## 改善箇所説明図

### 基準不適合の発生箇所

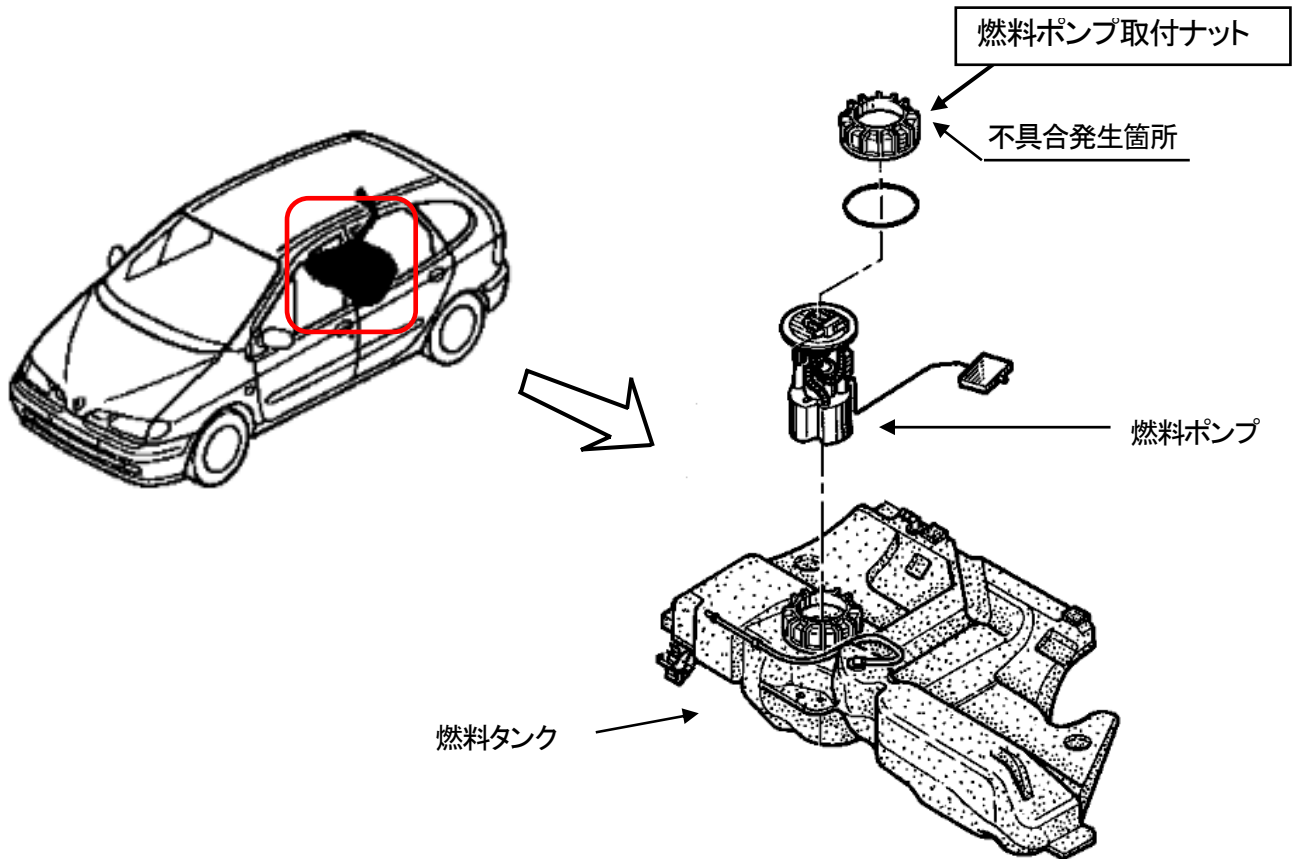
燃料タンク上部に燃料ポンプを取り付けるための樹脂製ナットにおいて、製造工程における熱処理が不適切なものがある。そのため、温度変化の繰り返しにより当該ナットに亀裂が生じ、燃料が漏れるおそれがある。

全車両、当該ナットを良品と交換する。

注:  は交換部品を示す
